Verkeersveiligheidsaudit N226 Onderdoorgang Maarsbergen

Opdrachtgever: Van Gelder
Opgesteld door: Marco van Leersum, Biem Troost
Project: VVA-2 ODG Maarsbergen
Projectnummer: 23-016
Documentnummer: 23-016-VVA-RAP-ALG-2-001
Versie: 1.0
Status: Definitief
Datum: 5 januari 2024

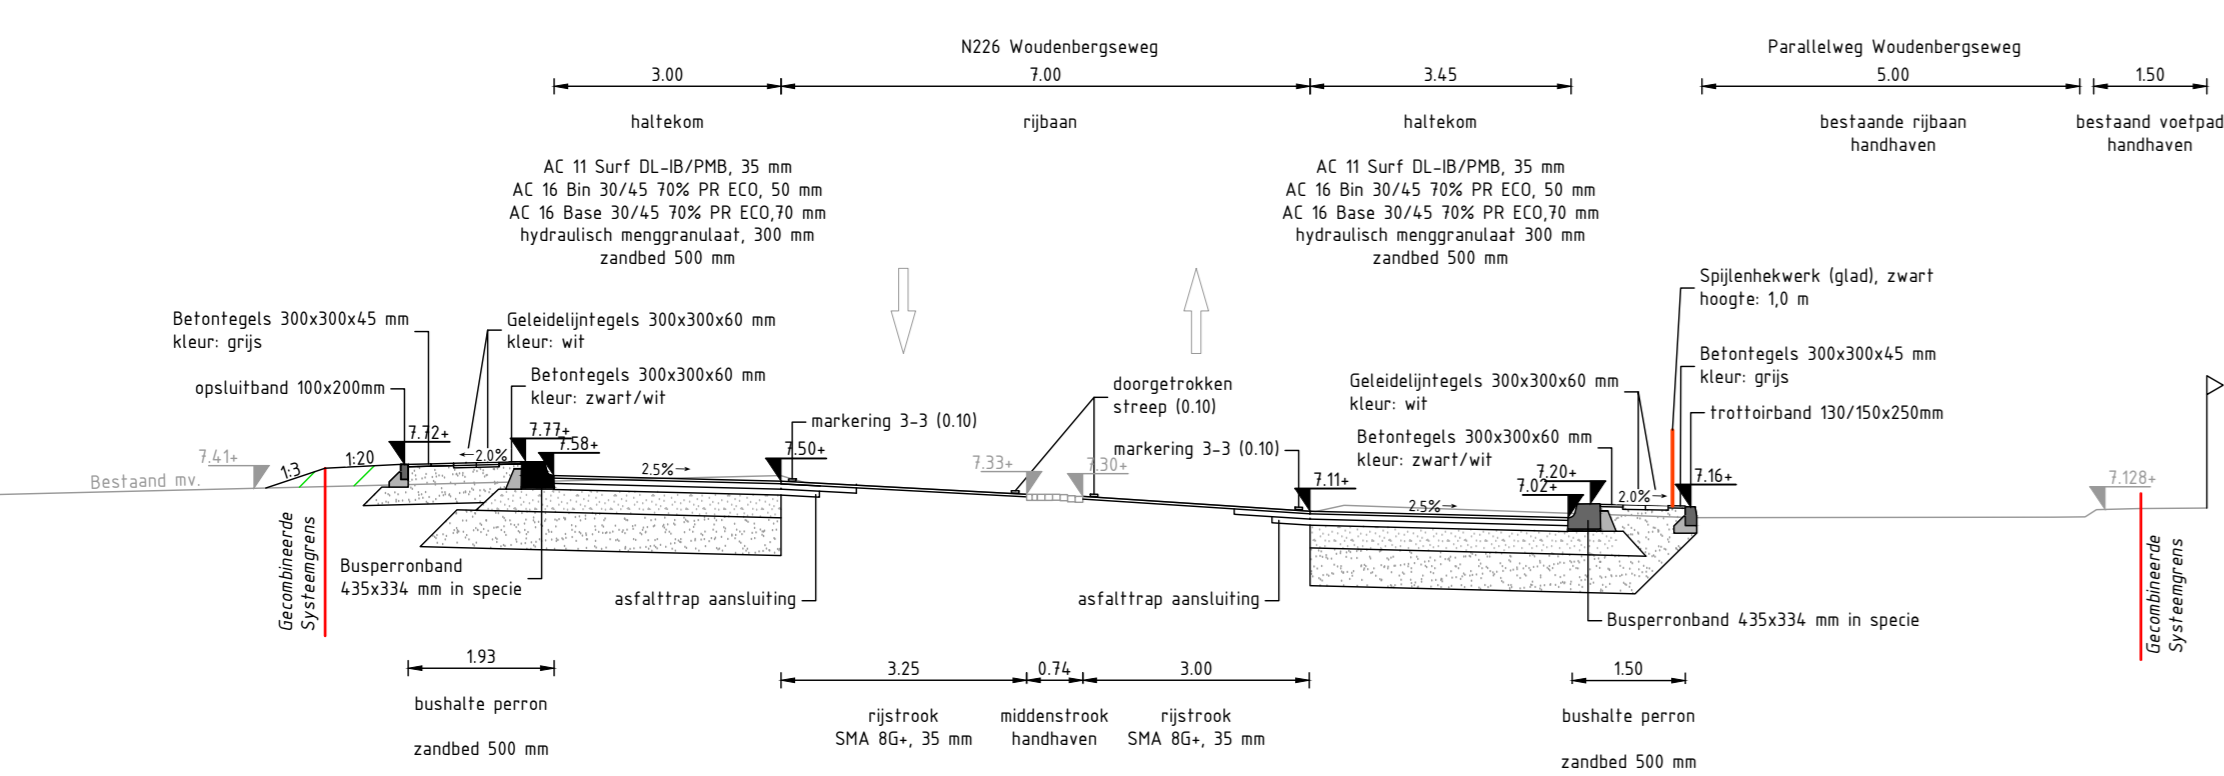
Tek.nr.	Volgnr.	Probleembeschrijving	Verkeersveiligheidsrisico's	Ernst	Oplossingsrichting
BGI	2.1.01	De routes voor fiets en voetgangers in en rond het projectgebied worden aangepast. Met name de route Carpoolplaats - Maarsbergen v.v. wordt langer en is gevoelsmatig onlogisch. Hierdoor kunnen oude routes worden gebruikt en nieuwe doorsteken ontstaan. Kwetsbare verkeersdeelnemers vervallen in hun oude routes waarbij de oude oversteek aan de noordzijde van de kluifrotonde wordt overgestoken voor de kortste weg naar de carpoolplaats. Dit is een complexe oversteek (2x2 rijstroken).	Ongewenste oversteken op risicovolle locaties met kans op aanrijding van kwetsbare verkeerdeelnemers.		Routes en oude routes beschouwen en ervoor zorgdragen dat ongewenste routes niet worden (her)gebruikt. Voorkomen oli-fantenpadjes door afschermingsvoorzieningen.
Alg	2.1.02*	Bij de beschikbaar gestelde gegevens ontbreekt een bewegwijzeringsplan. Door het ontbreken van het bewegwijzeringsontwerp kan de samenhang niet beoordeeld worden. Turborotondes zijn complexe situaties die vroegtijdig aangekondigd moet worden. Onduidelijk is of binnen de grenzen van het project, de bewegwijzering veilig, leesbaar en begrijpelijk kan worden geplaatst. Er is sprake van speciale situaties door krappe bogen voor de (klui)rotonde en het Brandstofverkooppunt op de Wouderbergseweg vlak voor de rotonde. Afdekking, verstoring of beïnvloeding van de weggebruiker (Human Factors) kunnen niet worden geconstateerd.	Het op een later tijdstip inpassen van de bewegwijzering beperkt de mogelijkheid om risico's in het ontwerp te mitigeren of te compenseren.		Bewegwijzeringsplan opstellen binnen het integrale DO. Na opstellen aanvullende VVA-2 laten uitvoeren.

BGI	2.1.05	<p>De brandstofverkooppunten langs de Woudenbergseweg blijven gehandhaafd en liggen tegen de nieuwe rotonde aan. Verkeer van en naar het BVP verstoort de doorstroming op de rotonde. Daarnaast ligt het bestaande vulpunt van de oostelijke BVP naast de rotonde en zal een tankwagen moeten manoeuvreren om het vulpunt te bereiken. Verkeer dat het BVP verlaat voegt in op een verkeersstroom die een complexe situatie nadert/verlaat (turborotonde).</p>	Door de verstoring in de door- stroming en de afleiding door manoeuvrerende tankwagens een verhoogde kans op kop- staartbotsingen. Invoegend verkeer Maakt de situatie van de turborotonde extra com- plex met verhoogde kans op flankaanrijdingen.		Overwegen de BVP's te verwijderen/ver- plaatsen.
BGI	2.1.06	<p>Het fietspad aan de oostzijde van de N226 is onderdeel van een lange fietsroute tussen Woudenberg en Leersum. Het deel van de parallelweg Woudenbergseweg binnen het projectgebied wordt tussen de Haarweg en de Stinus Blomlaan wordt deels als fietspad uitgevoerd en deels teruggebracht in de oude staat. Dit is nadelig voor het comfort van de fietser.</p>	Menging van gemotoriseerd verkeer en fietsers waarbij fiet- sers ondergeschikt zijn.		Overwegen om de te reconstrueren delen van de parallelweg als fietsstraat uit te voe- ren.

BGI	2.3.03	Op de Bosweg ligt het dakprofiel met het hoogste punt niet in de (ontwerp)as van de weg en daarmee deels in de rijstrook.	Knik in rijstrook waardoor stuurbewegingen worden beïnvloed en auto's uit koers kunnen raken.		Dakprofiel met nok in de as leggen.
BGI	2.3.04	De Tuindorpweg wordt een doodlopende weg voor gemotoriseerd verkeer. Fietsers kunnen wel doorrijden. De inrichting van de weg wordt niet aangepast terwijl de functie van de weg wel veranderd: doorgaand fietsverkeer met toegestaan gebruik door aanwonenden. Aan het einde wordt het verkeer "gesplitst" naar een fietspad en een ontsluitingsweg naar de percelen. De huidige weg heeft smalle fietsstroken en een brede rijloper. De overgang van bestaand profiel naar het fietspad over de verdiepte ligging is niet uitgewerkt. Het weren van autoverkeer over het fietspad is niet bepaald.	Afwijkend verwachtingspatroon bij de weggebruikers. Hogere snelheden door het profiel van de weg waardoor bij aanrijdingen de afloop ernstiger is.		Overwegen om het profiel van de weg aan te passen naar gebruik, b.v. fietsstraat en dit voor het deel tussen Woudenbergseweg en onderdoorgang door te voeren. Maatregelen voor autoverkeer over fietsbrug toevoegen.

Tek.nr.	Volgnr.	Probleembeschrijving	Verkeersveiligheidsrisico's	Ernst	Oplossingsrichting
BGI	2.4.01	De doorsteek vanaf La Place/Tango aan de noordzijde van het restaurant is niet aangesloten op het fietspad. Dit lijkt een looproute voor restaurantbezoekers vanuit Maarsbergen. Het ontbreken van deze mogelijkheid kan leiden tot ongewenst voetgangersverkeer op de fietspaden. Er wordt wel een voetpad aan het einde van de onderdoorgang aangelegd. Deze sluit niet aan op de doorsteek naar het terrein van La Place/Tango.	Voetgangers op het fietspad met kans op onderlinge conflicten.		Doorsteek verleggen en aansluiten op het fietspad.
BGI	2.4.02	Op de N226 aan de noordzijde van het project, is in de huidige situatie een (ongefaciliteerde) oversteek aanwezig die de bebouwde omgeving verbindt met een pad richting een bosperceel/Van Beuningelaan. Deze komt aan de noordzijde van de bushaltes te liggen en kan gebruikt worden om van en naar de haltes te lopen. Weggebruikers op de N226 verwachten hier geen overstekend verkeer omdat aan de zuidzijde een gefaciliteerde oversteek aanwezig is. Bovendien kan een halterende bus het zicht op deze overstekende voetgangers ontnemen doordat de halter in een rechtsdraaiende boog ligt (rijrichting noord)	Voor automobilisten onverwacht overstekende voetgangers wat tot schrikreacties en aanrijdingen met de personen kan leiden.		Oversteek verwijderen en onmogelijk maken. Voetpad aan de westzijde aansluiten op de bushalte of erlangs leiden richting de oversteek.

Tek.nr.	Volgnr.	Probleembeschrijving	Verkeersveiligheidsrisico's	Ernst	Oplossingsrichting
BGI	2.5.01	Op de kruispunten Woudenbergseweg en parallelweg Woudenbergseweg ten zuiden van de turborotonde, is een afrondingsstraal van R=4m aanwezig. Dit is kleiner dan de draaicirkel van veel voertuigen die daar mogen komen. Verkeer vanaf het noorden naar het noorden richting de rotonde kan op de tegengestelde rijrichting komen. Voor grotere voertuigen zoals verhuiswagens en vuilniswagens is de route complex. In de ontwerpnota ontbreekt een controle middels rijcurves.	Kans op conflicten tussen verschillende rijroutes met aanrijdingen tot gevolg. Ook kans op schade aan bermen of (opsluit)banden door veel overschrijdingen waardoor er schade kan ontstaan aan voertuigen.		Controle uitvoeren met rijcurveprogramma en zo nodig aanvullende maatregelen treffen. Per rijroute de impact bepalen.
BGI	2.5.02	Het aan- en afrijden van de kluifrotonde wordt aangepast door het afbuigen van de N226. Dit geeft een complexe stuurbeweging voor met name lange voertuigen. Er is beperkt bochtverbreding toegepast in de rijstroken richting de kluifrotonde. Het door-draaien de kluifrotonde op kan ervoor zorgen dat een lang	Kans op flankaanrijdingen door insturende (lange) voertuigen.		Controle uitvoeren met rijcurveprogramma en zo nodig aanvullende maatregelen treffen.

BGI	2.5.04	De afrondingsstraal op het T-kruispunt van de fietspaden voor het restaurant is erg krap (R=1m). Door de vormgeving is het kruispunt voor fietsers moeilijk te berijden. Ook is het zicht op elkaar van verschillende bewegingen minder. Vanaf de meest oostelijke tak is door de beperkte opstellengte weinig zicht de bak in (een fietser staat niet haaks opgesteld en moet over zijn schouder kijken de bak in). Doorgaand fietsverkeer vanaf de Engweg naar het zuiden v.v. kan de bocht afsnijden en doorrijden zonder vaart te minderen.	Kans op aanrijdingen tussen fietsers door onvoldoende zicht op elkaar en de mogelijkheid om bochten af te snijden.		Verruimen kruispunt en zorgen voor goede zichtlijnen.
BGI	2.5.05	Het fietspad Engweg sluit aan op de Engweg. In de nota staat aangegeven dat hier de Engweg op 1 oor ligt om het fietspad beter aan te laten sluiten. Uit de hoogtematen op de tekening (en de stroompijltekening in de nota) blijkt dit niet zo te zijn.			Juiste beschrijving of ontwerp opnemen in de ontwerpdocumenten.

BGI	2.5.06	Vanaf de afrit A12 vanuit Arnhem richting de N226 onderdoorgang, ontstaat door de krappe linksdraaiende bocht een rijlijn die met hogere snelheid kan worden genomen waarbij de totale breedte van de N226 (2 rijstroken) kan worden benut.	Hoge snelheden op de rotonde met kans op ernstige ongevallen met grote snelheidsverschillen.		Doortrekken rijstrookscheiding van rotonde op de N226.

Tek.nr.	Volgnr.	Probleembeschrijving	Verkeersveiligheidsrisico's	Ernst	Oplossingsrichting
BGI	2.6.01 (niet aangeduid)	Rondom de fietspaden zijn borden G11 geplaatst. Dit betekent dat alleen fietsers hier gebruik van (moeten) maken. Bromfietsen moet op de rijbaan. In de huidige situatie worden G12a-borden toegepast.	Kwetsbare verkeersdeelnemers (bromfietsers) op de rijbaan met kans op ernstig letselongevallen. Bovendien onduidelijkheid rondom de situatie bij de aansluiting op bestaande fietspaden.		G11 borden vervangen door G12a.
BGI	2.6.02	Aanvullend op bovenstaande bevinding geldt ook dat de borden C14 afwijken van de bestaande situatie. In de huidige situatie worden C15-borden toegepast.	Kwetsbare verkeersdeelnemers (bromfietsers) op de rijbaan met kans op ernstig letselongevallen. Bovendien onduidelijkheid rondom de situatie bij de aansluiting op bestaande fietspaden.		C14 borden vervangen door C15.

BGI	2.6.03	De geleiderail langs de N226 ter hoogte van de boogstraal $R_h=50m$ schermt geen gevarezone af. De Wadi is door zijn vormgeving en ondiepte geen obstakel/risico. De geleiderail vormt wel een obstakel. Hierdoor lijkt het medicijn erger dan de kwaal. Bovendien staat de geleiderail op minimale afstand van de verharding waardoor de berm niet vergevingsgezind is.	Wanneer voertuigen uit koers raken, wordt de geleiderail direct aangereden en is er geen ruimte voor koerscorrectie. Verhoogde kans op het aanrijden van een obstakel.		Geleiderail verwijderen of verder van de rijbaan plaatsen.
BGI	2.6.04	Langs de N226 ter hoogte van de boogstraal $R_h=50m$ wordt het eindpunt van de onderdoorgang niet afgeschermd. Onduidelijk is hoe het eindpunt van de bak wordt afgewerkt. De leuning op de bak staat theoretisch binnen de obstakelvrije zone (<4.50m).	Kans op aanrijding van eindpunt van de bak en/of leuning met kans op grote impact op inzittende (letsel).		Afwerking eindpunt nader beschouwen. Doortrekken van de geleiderail.

BGI	2.6.05	Bij de voetgangersoversteek op de N226 (noordzijde) is de inleiding aan weerszijde verschillend ingericht. Onduidelijk is waarom dit zo is gedaan. Het toepassen van sergeantstrepen wijkt af van de richtlijnen. Vanuit het noorden is wel een verkeerszuil met bord D02 aanwezig, vanaf de zuidzijde niet. Er zijn geen waarschuwborden voor overstekende voetgangers geplaatst. Kanalisatiestrepen voor de voetgangers ontbreken. De (aanduiding van de) oversteek op de parallelweg ontbreekt.	Onduidelijkheid bij de weggebruiker. Afwijkende situatie t.o.v. de standaard waardoor er onverwachte situaties ontstaan die leiden tot aanrijden van voetgangers.		Gelijke inrichting aan weerszijde van de voetgangersoversteekplaats. Inrichting conform richtlijn.

Tek.nr.	Volgnr.	Probleembeschrijving	Verkeersveiligheidsrisico's	Ernst	Oplossingsrichting
BGI	2.6.06	Het is onduidelijk waar het komgrens op de N226 is. Kombord ontbreekt. Hierdoor ontbreekt ook de aanduiding van de rijsnelheid in de onderdoorgang.	Door de hogere rijsnelheid komen diverse veiligheidswaarden (zoals zicht) in het geding waardoor een verhoogde kans is op kop-staart botsingen en eenzijdige ongevallen.		Kombord toevoegen
BGI	2.6.07	Langs de Bosweg wordt een geleiderail geplaatst in de tussenberm met de N226. Geleiderail plaatsen langs een ETW is niet gebruikelijk. Een geleiderail past beter bij een GOW. De geleiderail schermt tegengestelde rijrichtingen van elkaar af. De geleiderail schermt niet het beginpunt van de bak af.	Kans op hogere rijsnelheid op de ETW door afwijkend wegbeeld (verwachtingspatroon). Kans op aanrijden beginpunt tunnelbak/barrier.		Geleiderail parallel aan de N226 plaatsen en aansluiten op beginpunt barrier.

BGI	2.6.08	In de onderdoorgang en de overige delen van de N226 wordt een scheidingsband aangebracht met doorstroomopeningen. Deze zijn 0.30m breed. Deze onderbrekingen zijn dermate groot dat wanneer een voertuig hier overheen rijdt, dit een klap op het stuur kan geven. Hiermee vormt de scheidingsband een obstakel.	Kans op eenzijdige ongevallen wanneer door de klap de bestuurder de macht over het stuur verliest. Maar ook kans om op de verkeerde wegheft te komen.		Verkleinen van de doorstrookopening zodat een band geen hinder ondervindt wanneer deze op de scheidingsband rijdt.
BGI	2.6.09	De abri van de bushalte N226 aan de oostzijde, staat op de parallelweg. Dit geeft aanrijdgevaar voor verkeer op de parallelweg. Ook ontnemt de abri het zicht van/op overstekende voetgangers vanaf de abri. Tevens ontnemt de abri het doorzicht op de parallelweg.	Kans op afdek ongevallen met voetgangers. Kans op aanrijden abri.		Abri verplaatsen.

BGI	2.6.10	Voor de middengeleider op de Bosweg ligt een verflak uitgevoerd met sergeantstrepen. Dit wijkt af van de CROW P207, par. 2.4.2. Puntstukken worden volledig gevuld.	Gebrek aan eenduidigheid waardoor de weggebruiker de situatie mogelijk niet begrijpt.		Puntstuk vullen.
BGI	2.6.11	Komende vanaf Woudenberg op de N226, ligt de nieuwe rotonde naast de doorgaande en bestaande zichtlijn. De rotonde is daarvoor minder zichtbaar. De rotonde wordt daarnaast uit het zicht onttrokken door de wal en de beplanting daarop tussen het BVP en de rotonde. Ook staan er elementen (o.a. reclame en plattegrond) op het BVP die het zicht op de rotonde verder verslechteren. Daarmee wordt de begrijpelijkheid van de rotonde verslechterd. De bewegwijzering zal aangeven dat recht door op de rotonde naar de N226 leidt. Die beweging is geografisch echter 90 graden naar rechts. Dit is een aanname omdat er geen inzicht is in de vormgeving van de bewegwijzering.	Kans op verkeerd rijden waardoor er onveilige en onverwachte manoeuvres worden uitgevoerd.		Zicht op de rotonde verbeteren. Zorgen voor duidelijke bewegwijzering. Zonodig ook tijdelijke maatregelen nemen in gewenningsperiode.

Tek.nr.	Volgnr.	Probleembeschrijving	Verkeersveiligheidsrisico's	Ernst	Oplossingsrichting
		Bestuurders die eerder op deze locatie zijn geweest zullen de oude situatie kennen en mogelijk de oude route volgen (die niet naar de A12 leidt).			
BGI	2.6.12	Rondom de rotonde worden vlakken met grasbetonstenen aangebracht. Deze liggen op gelijke hoogte met het asfalt. Hierdoor kunnen automobilisten andere rijlijnen rijden en met hoge snelheid de rotonde passeren.	Hoge snelheden op de rotonde met kans op ernstige ongevallen met grote snelheidsverschillen.		Overrijdbare strook snelheidsverlagend uitvoeren b.v. met banden of onvlakke verharding.
BGI	2.6.13	Het fietspad Engweg sluit aan op de Engweg. Er wordt een plateau aangebracht om de snelheid te verlagen en kanalisatiestrepen voor afslaand fietsverkeer vanaf het westen. Dit is verwarrend voor fietsers naar de carpoolstrook. Door de kanalisatiestrepen lijkt er geen mogelijkheid om naar het oosten/de carpoolplaats te rijden. Onduidelijk is of voor het fietsverkeer de carpoolplek wordt aangeduid (bewegwijzering). Waarschuwing voor overstekende fietsers (J24) ontbreekt.	Onduidelijkheid bij de fietser die naar de carpoolplaats wil. Zoekgedrag kan leiden tot on-eigenlijke routes en afwijkende plaats op de weg met aanrijdingen tot gevolg.		Herinrichting van het kruispunt en aanvullen met bewegwijzering en bebording.

BGI	2.6.14	De aansluiting van het fietspad naar de Carpoolplaats vanaf de Engweg, ligt niet op een plateau. Ook hier kanalisatiestrepen maar hier wel logisch omdat fietsverkeer niet verder mag (richting toerit A12. Bebording (volledig) en bewegwijzering ontbreken.	Onduidelijkheid bij de fietser die naar de carpoolplaats wil. Zoekgedrag kan leiden tot on-eigenlijke routes en afwijkende plaats op de weg met aanrijdingen tot gevolg.		Herinrichting van het kruispunt en aanvullen met bewegwijzering en bebording.

Tek.nr.	Volgnr.	Toelichting:
BGI	2.1.04 2.1.05 2.3.03 2.4.02 2.5.03 2.6.05 2.6.09 2.6.10 2.6.11 2.6.12	De rotonde in de N226 is krap ingepast door veel bestaande elementen te handhaven. De N226 aan de noordzijde is qua tracé gehandhaafd, de BVP's zijn gehandhaafd. Aansluitend is een bushalte toegevoegd. Dit geeft, voor de weggebruiker, een complexe situatie waarbij over een korte wegvaklengte veel kan gebeuren (afleiding), het zicht op onderdelen en overig verkeer beperkt is (waarnemen) en de rijtaak (kunnen) zwaar is. De ligging van de rotonde in het landschap, valt buiten de structuur waardoor rijrichtingen verwarrend worden (begrijpen). Aanbevolen wordt om te overwegen elementen te laten vervallen om een rustiger wegbeeld te creëren. Dit geeft ook ruimte om de rotonde ruimer vorm te geven.
Risico	Groot risico	Situatie met kans op ernstige verkeersslachtoffers

Tek.nr.	Volgnr.	Toelichting:
BGI	2.1.03	De inrichting van het kruispunt Woudenbergseweg, Haarweg en Tuindorpweg is nog niet volledig uitgewerkt en is nog aan wijzigingen onderhevig. Een integrale afweging over functie en vorm van het kruispunt ontbreken. Het gaat daarbij om auto, fiets en voetganger. Bij start van de nadere/nieuwe uitwerking zou vooraf goed beschouwd moeten worden, welke functionaliteiten aanwezig moeten zijn en welke verkeersstromen prioriteit hebben. Daarin moet ook de bestaande situatie meegenomen worden en hoe ingeslepen verkeersgedrag kan worden aangepast.
Risico	Groot risico	Situatie met kans op ernstige verkeersslachtoffers
